„Výstavba Multifunkční sportovní a kulturní haly v Brně“

VYSVĚTLENÍ, ZMĚNA NEBO DOPLNĚNÍ ZADÁVACÍ DOKUMENTACE

Vysvětlení zadávací dokumentace č. 1 ze dne 3. 1. 2022

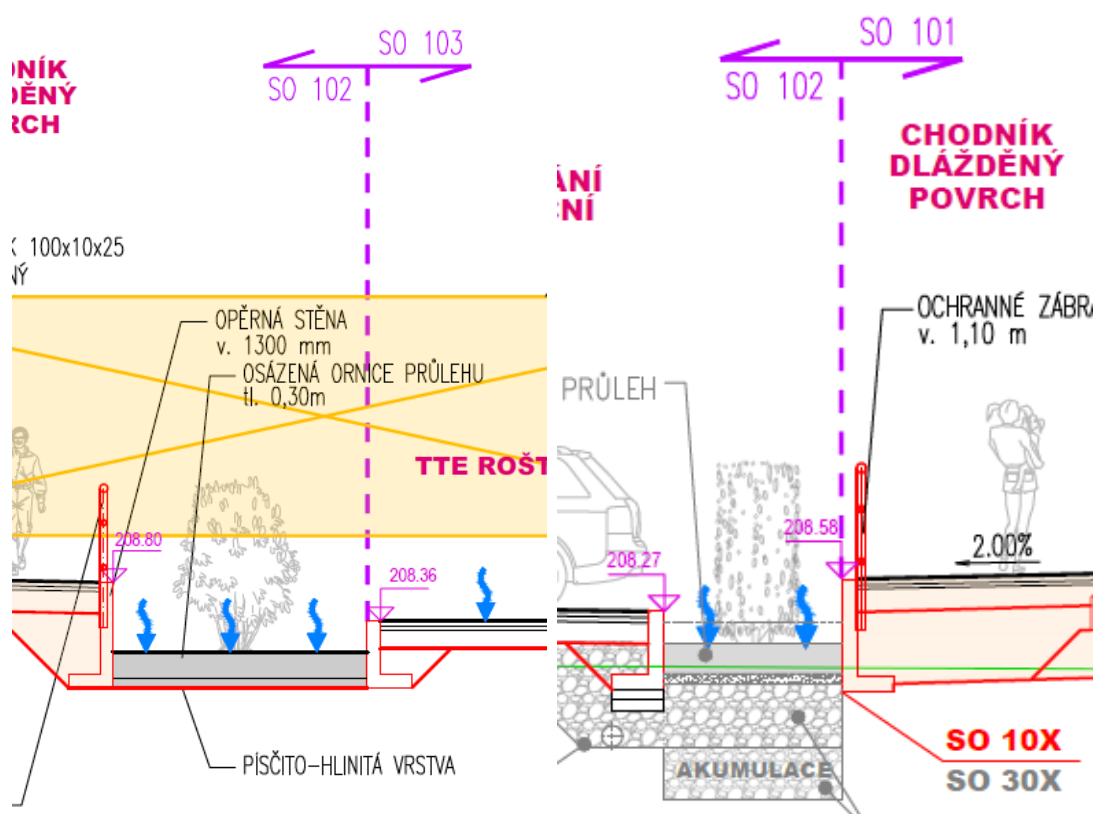
V soupisu prací „OSSENDORF - 1. STAVBA - MODRÁ - Multifunkční sportovní a kulturní pavilon 1. ETAPA [zadání].xlsx„ jsou v části SO 103b – Plocha P2 položky č.5-8 mtž a dod Opěrné zdi samonosné ze železobetonových dílců tvaru L se základem z betonu prostého dl.40.5m.

Z výkresové dokumentace je patrné, že opěrné zdi jsou i v SO 101 (dl.8m) a 102 (dl.47m) ovšem v soupisech prací těchto objektů položky pro mtž a dodávku opěrných zdí se zábradlím chybí.

Žádám o doplnění příslušných položek do soupisu prací.

Ad Dotaz 13)

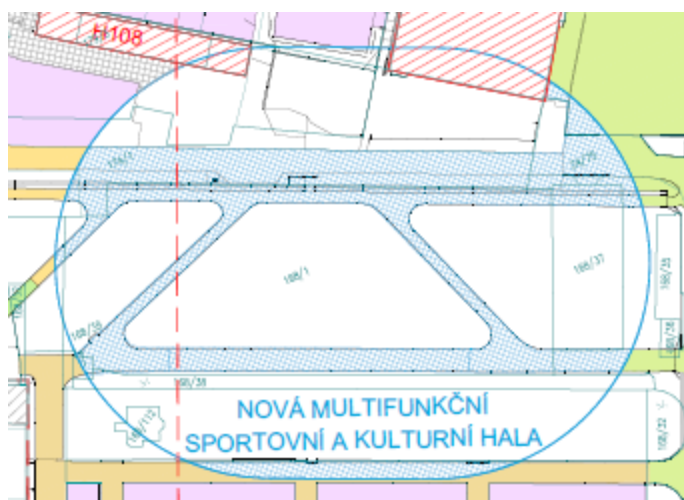
V situaci SO 002.1 – DEMOLICE ZPEVNĚNÝCH PLOCH jsou modře šrafované stávající plochy v místě budoucí haly. Tyto plochy nejsou zahrnuty v příslušném soupise prací části OKOLNÍ PLOCHY a nefigurují ani v soupise prací části HALA.

Pokud má být demolice těchto ploch součástí cenové nabídky, žádáme zadavatele o doplnění příslušných položek do soupisu prací.

Ad Dotaz 20)

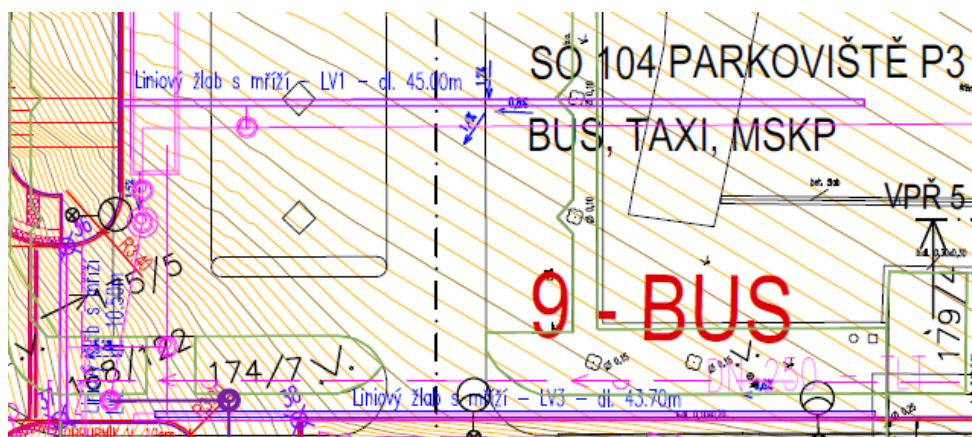
V situaci SO 104 – PARKOVIŠTĚ P3 – BUSM, TAXI, MKSP jsou zakresleny liniové žlaby (LV1-3 45,0+10,5+43,7m), které nejsou vykázány v příslušném soupise prací.

Na jihovýchodní straně parkoviště jsou v situaci zakresleny 3 uliční vpusti, které také nejsou vykázány v soupise prací SO 104.

Ad Dotaz 9)

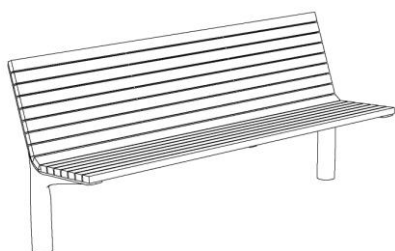
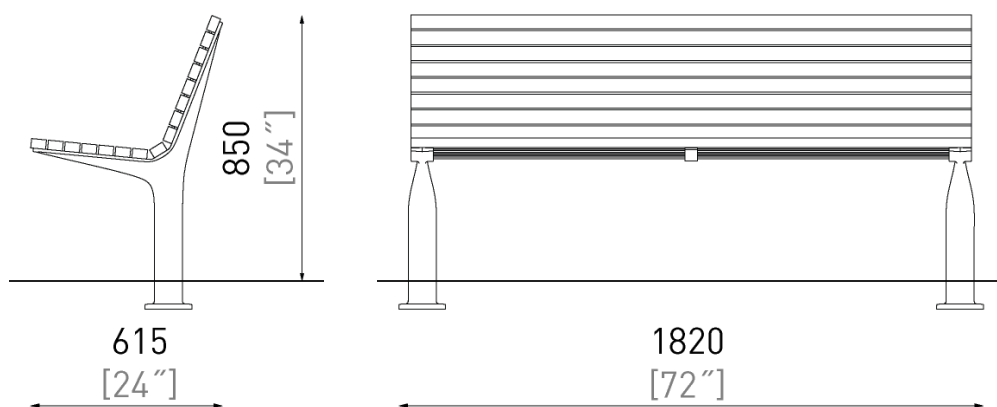
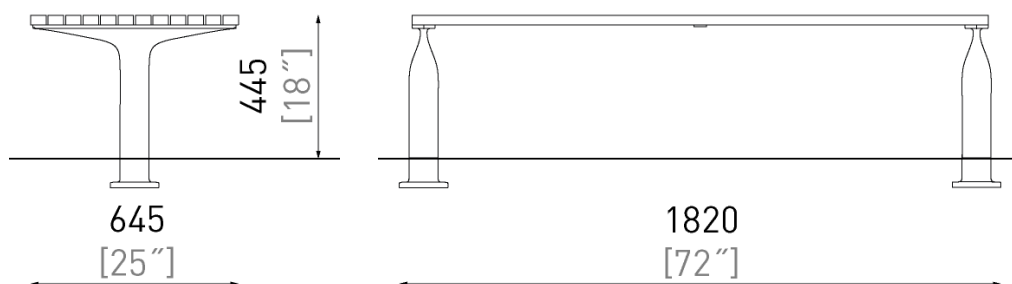
Dotaz č. 14

Viz principy tvorby veřejných prostranství (strana 232), dostupné na <https://kambrno.cz/wp-content/uploads/2019/10/PTVP-full.pdf>

- a) Materiál k položce 39, 40:
konstrukce z hliníkové slitiny
sedák a opěradlo z dřevěných lamel – tropické dřevo
- b) Rozměry
K položce (výkaz výměr) č. 39. Lavička jednostranná – nerez

K položce (výkaz výměr) č. 40. Lavička dvojité – nerez

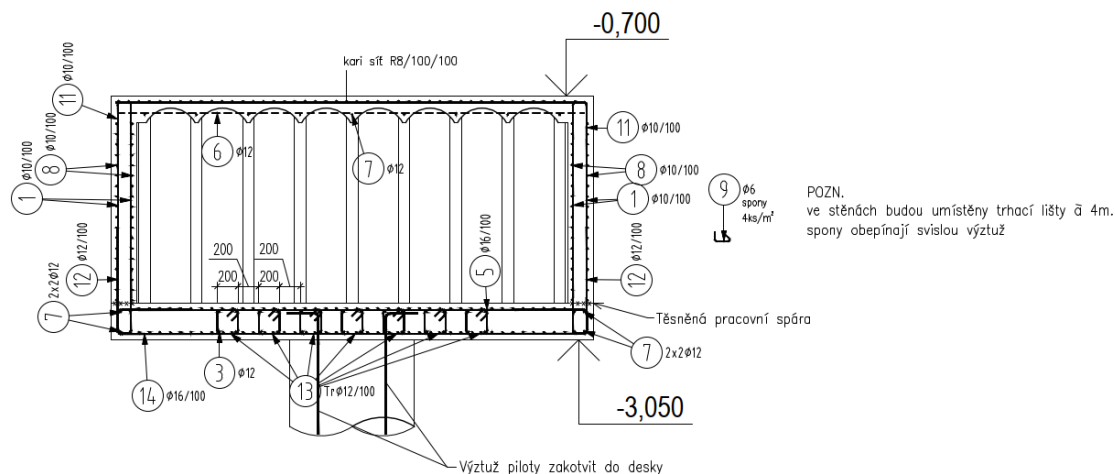
V projektové dokumentaci D12a SK – BETON / A_MSKP_DPS_SO101_D12a_101_TZ_00.pdf - 5.3 SCHODIŠTĚ - 4) DVOURAMENNÁ SCHODIŠTĚ Z 1.NP DO 6.NP

Žádáme zadavatele o doplnění položky na vylamovací lišty, přes které jsou napojeny monolitické mezipodesty na schodišťové stěny.

Ad Dotaz 5)

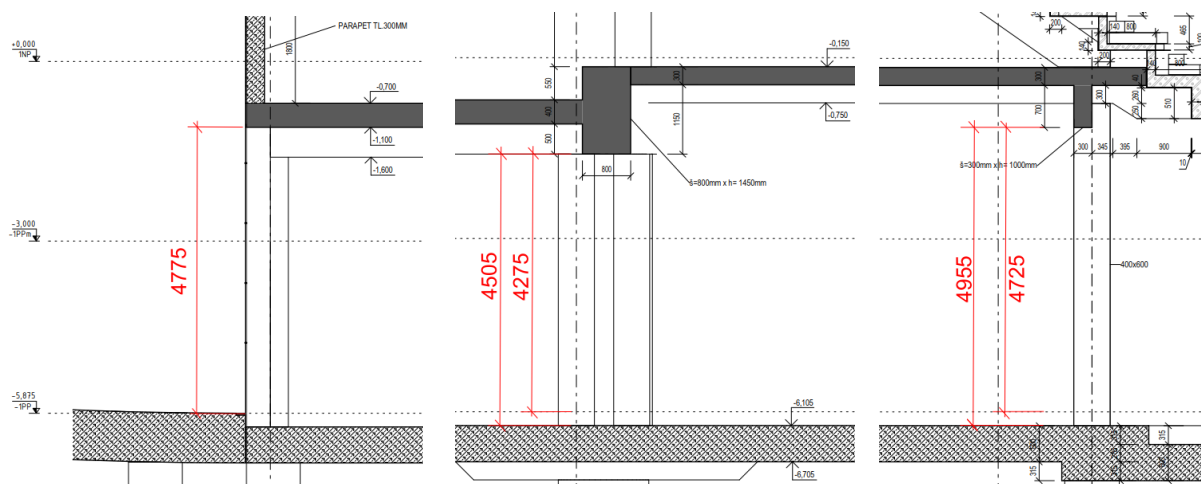
Dotaz č. 14

Maximální velikost otvoru pro vjezd na budoucí ledovou plochu je 5500 x 4200 mm (šířka x výška). Jednotlivé velikosti otvorů v betonové konstrukci jsou následující:

Z rampy do manipulačního prostoru 1.Z23.001 – otvor 7500 x 4775 mm,

Zed' opěrná prefabrikovaná pohledová přímá

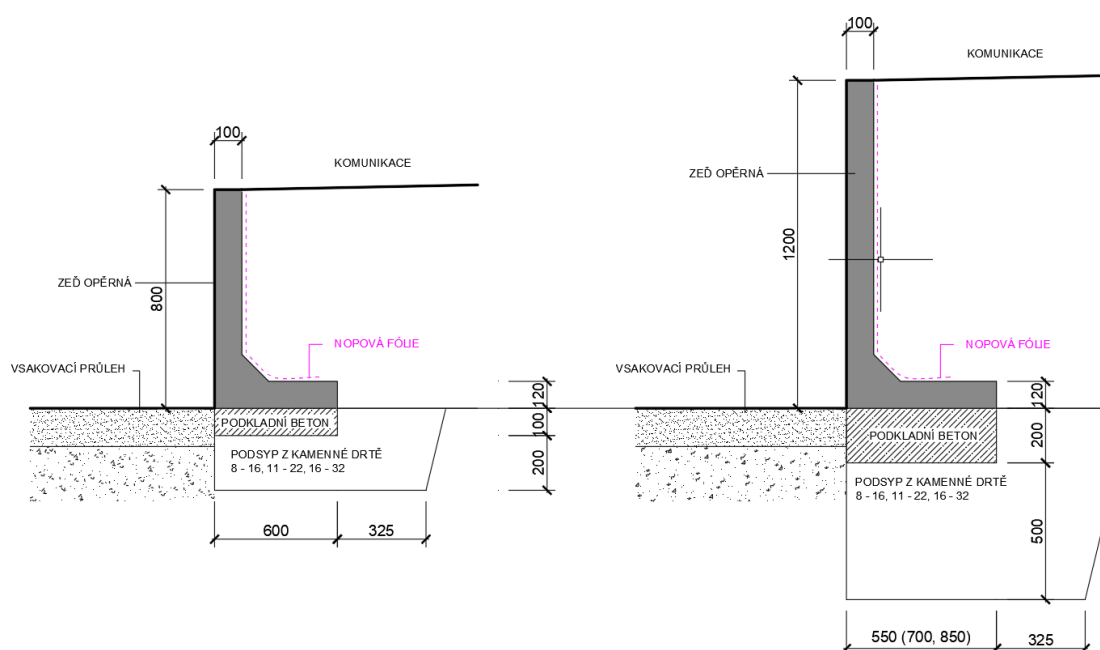
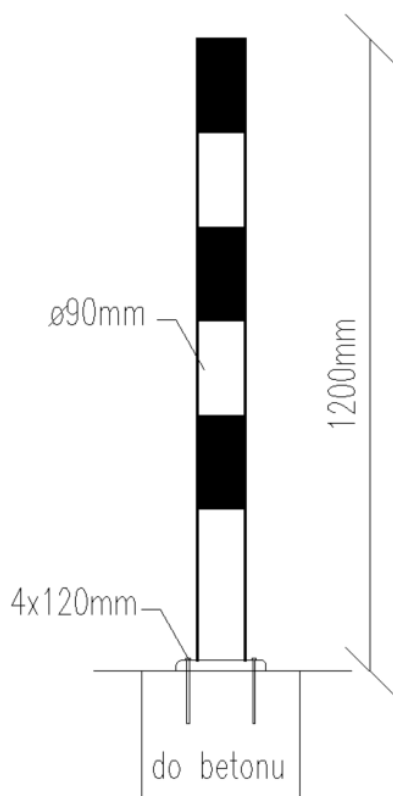
Dotaz č. 16

Žádáme zadavatele o doplnění výkresu k následujícím položkám:

Protinárazový ochranný sloupek z oceli výšky 1200 mm a průměru 90 mm. Vyrobeny z ocelových trubek, tloušťka vnitřní stěny trubky 3 mm. Připevnění do země přes montážní patku a kotevní šrouby. Sloupky jsou opatřeny žluto-černým reflexním nátěrem.
